Правила № 51 ООН (шум, производимый
транспортными средствами категорий M и N)

Предложение по дополнению 10 к поправкам серии 03 к Правилам № 51 ООН

Представлено неофициальной рабочей группой
по дополнительным положениям об уровне звука*

«Рис. 4б

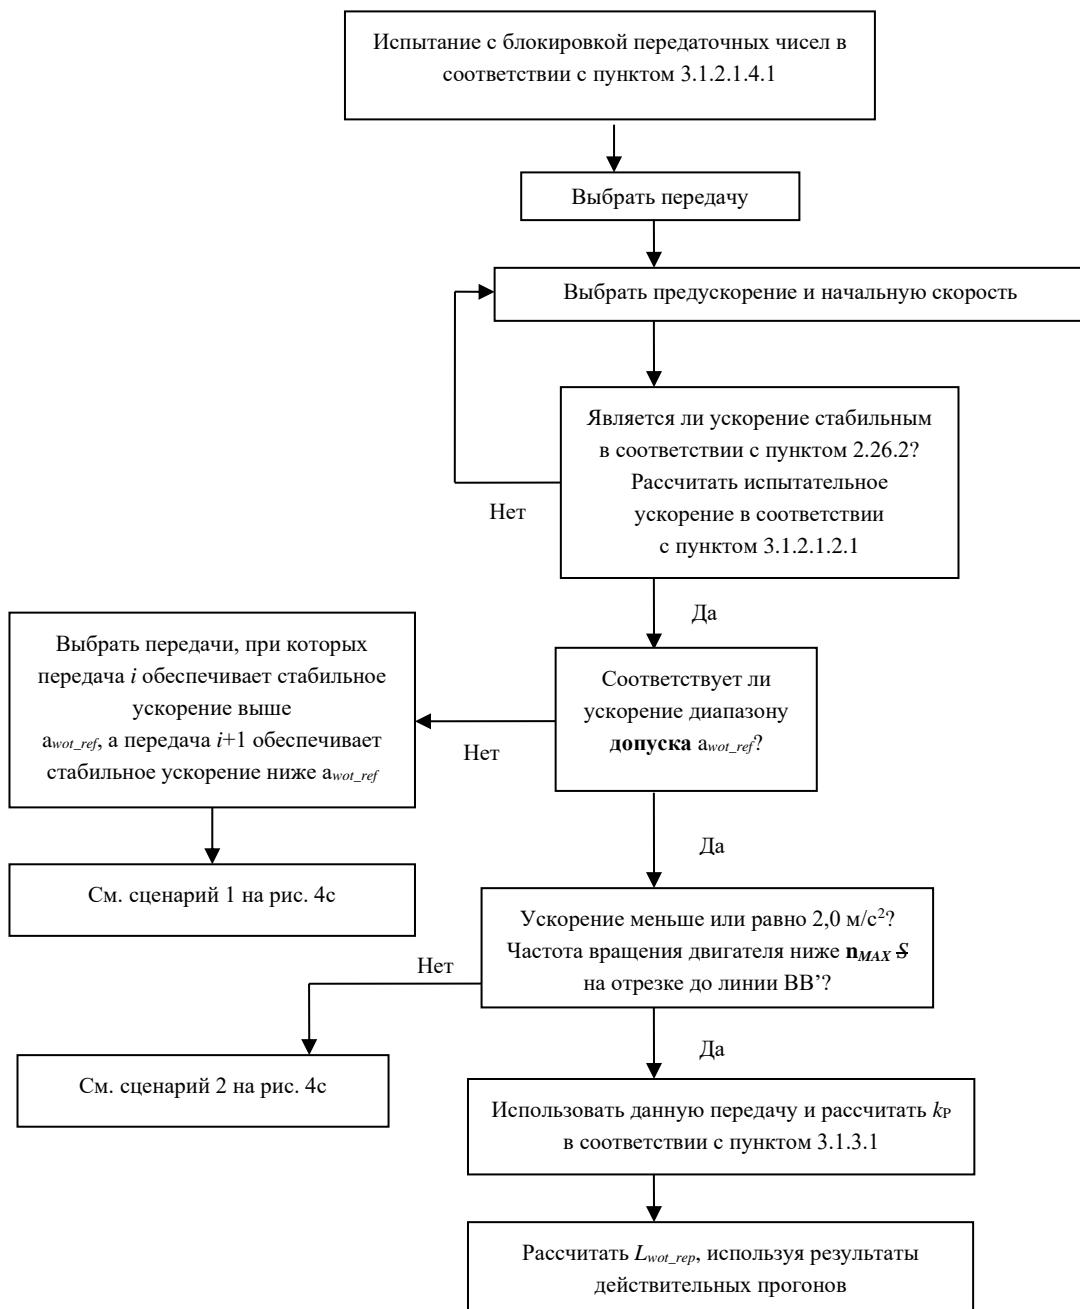
Приложение 3 — добавление, рис. 4b изменить следующим образом:

12. Приложение 3, рисунки 4b–4f были обновлены в связи с введением вышеупомянутого показателя n_{MAX} .

«Рис. 4с

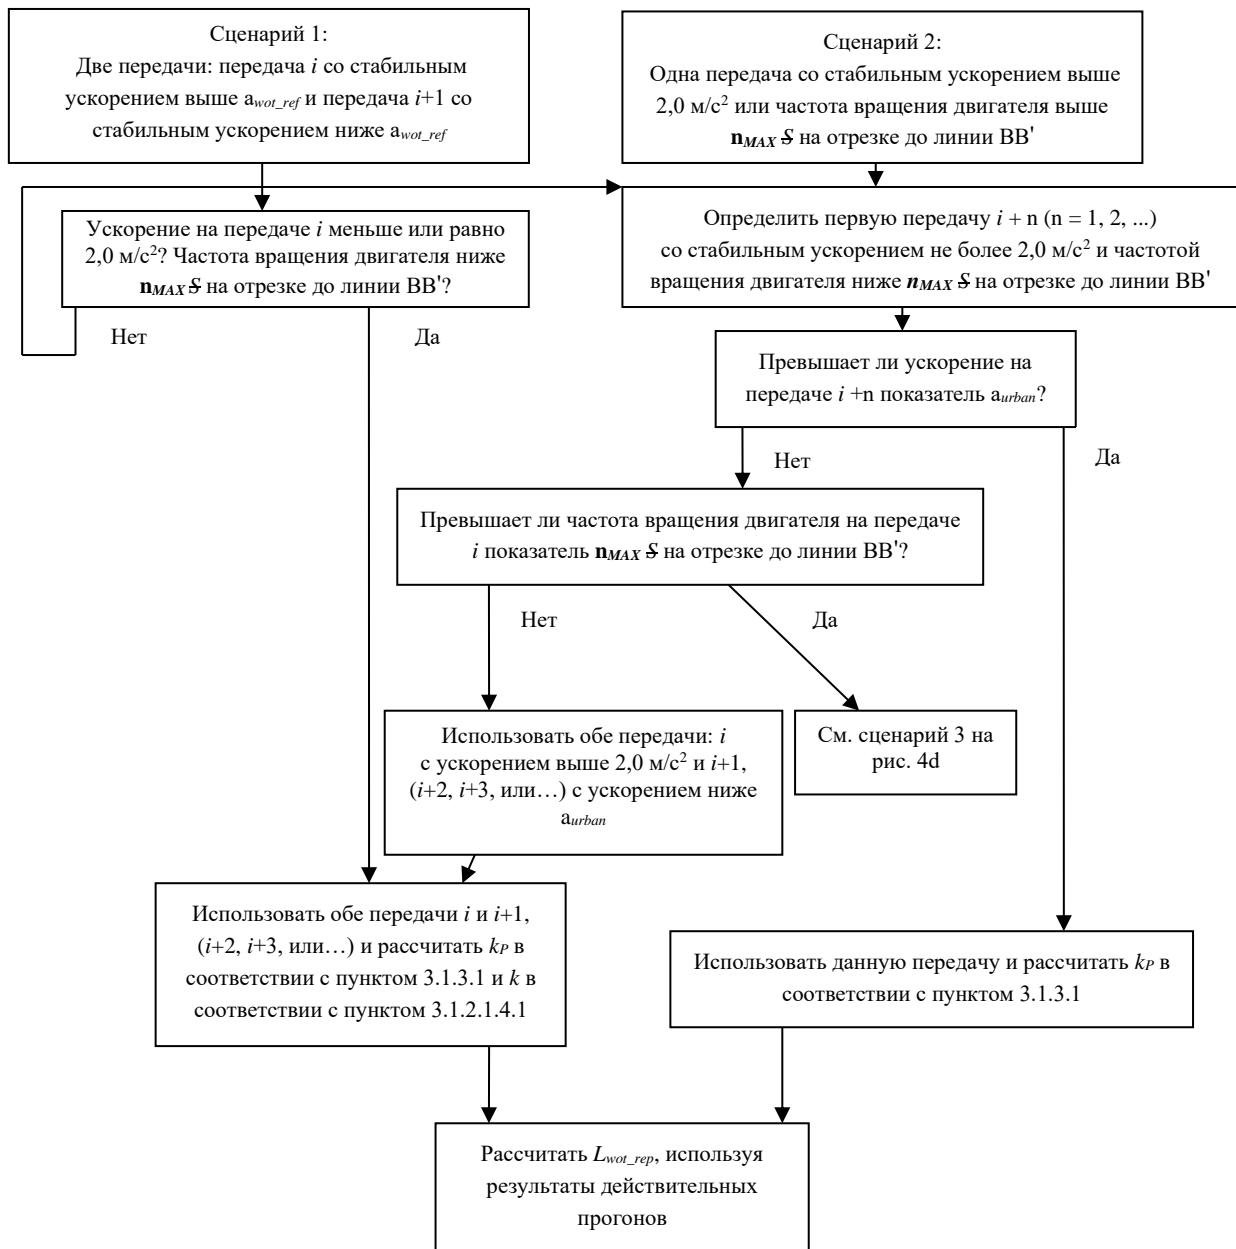
Приложение 3 — добавление, рис. 4с изменить следующим образом:

«Рис. 4d

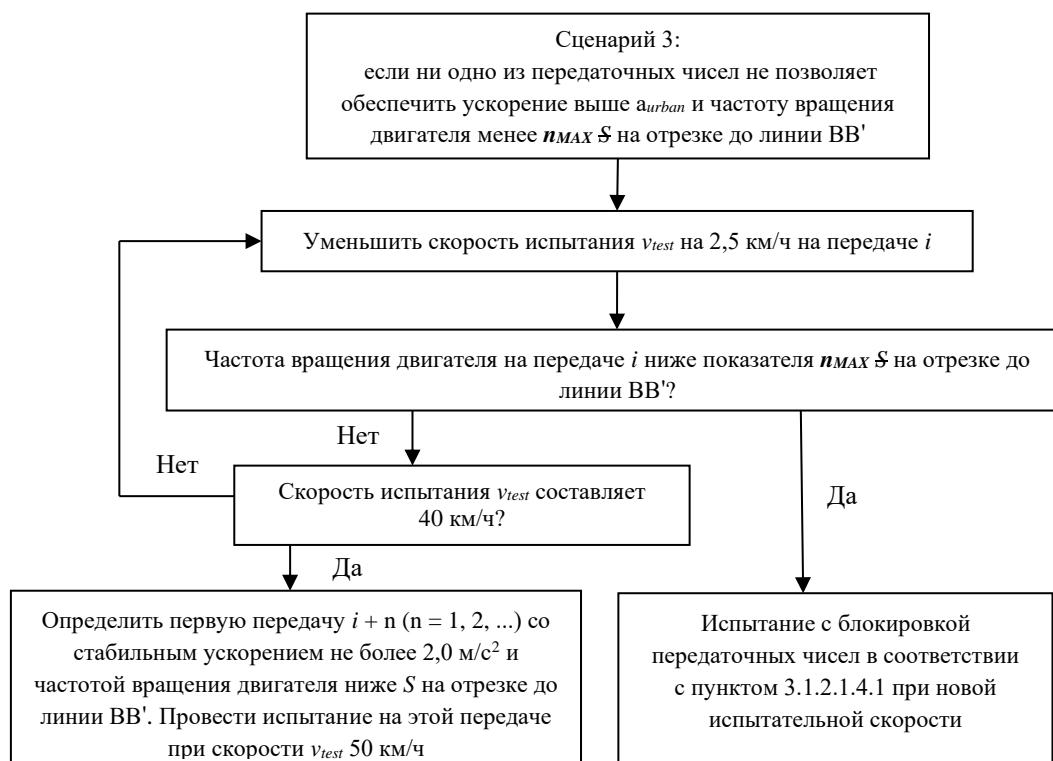
Приложение 3 — добавление, рис. 4d изменить следующим образом:

«Рис. 4е

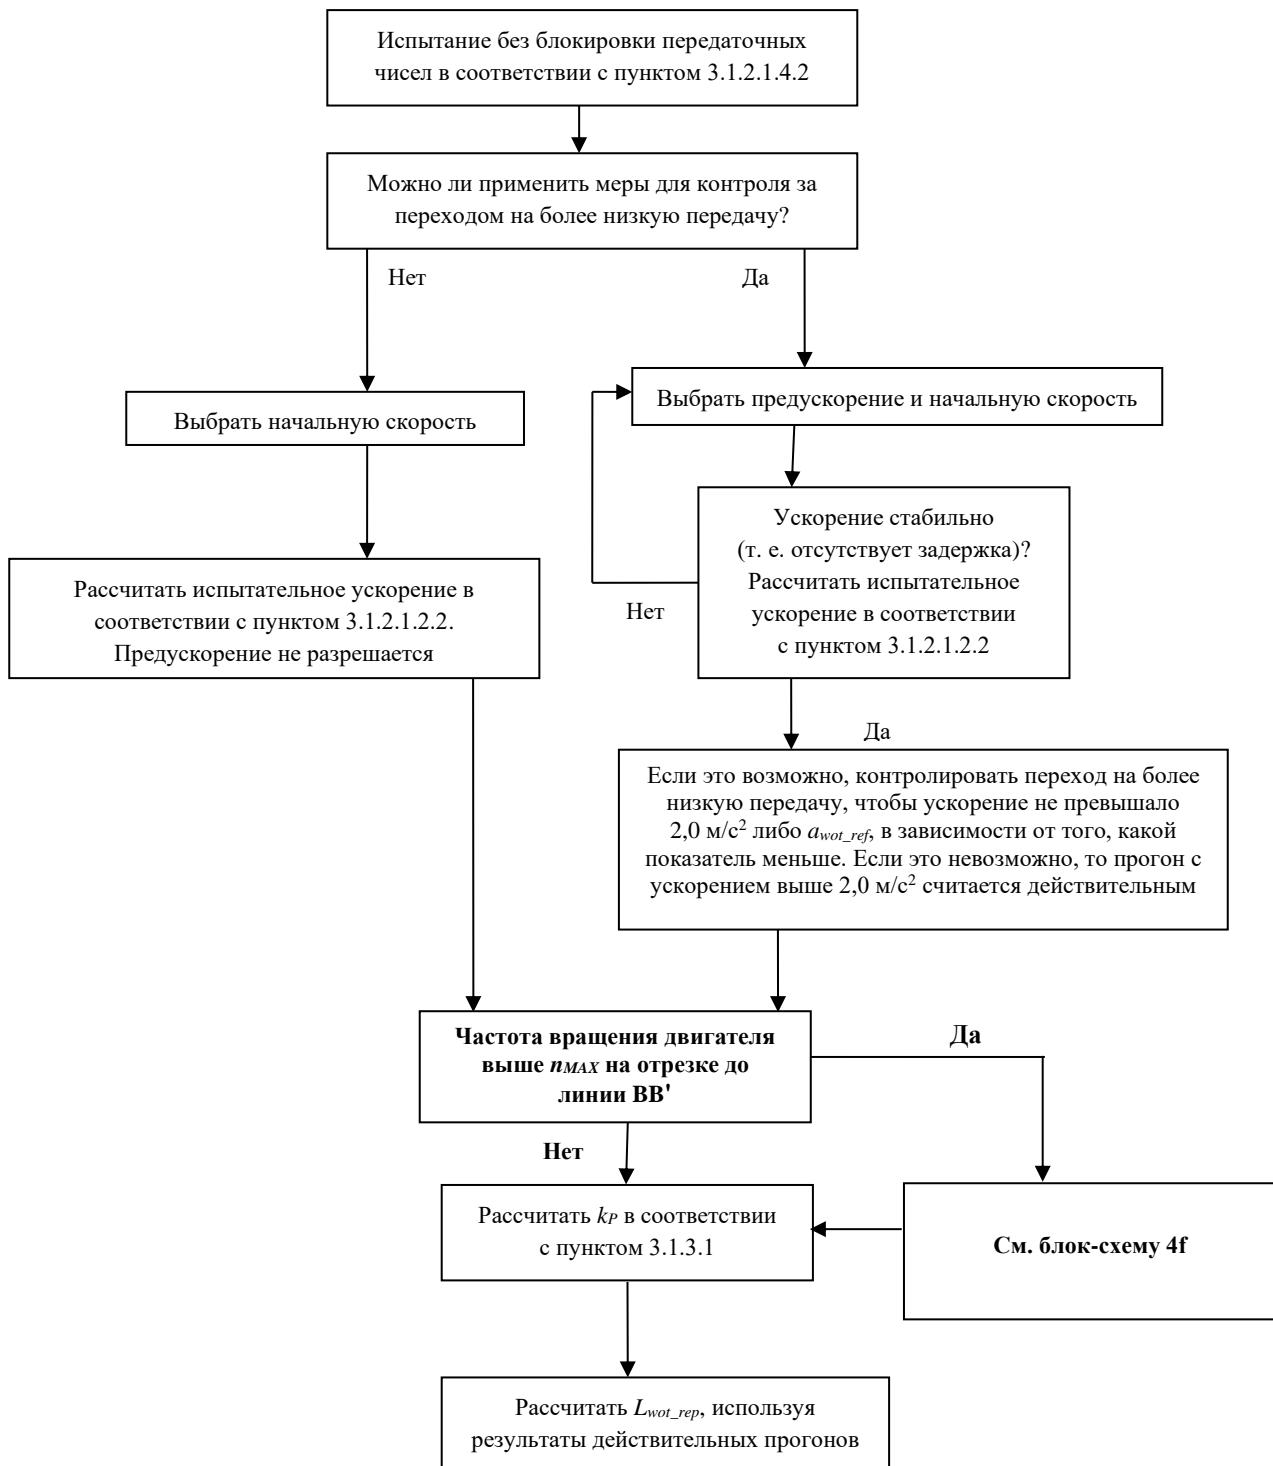
Приложение 3 — добавление, рис. 4е изменить следующим образом:
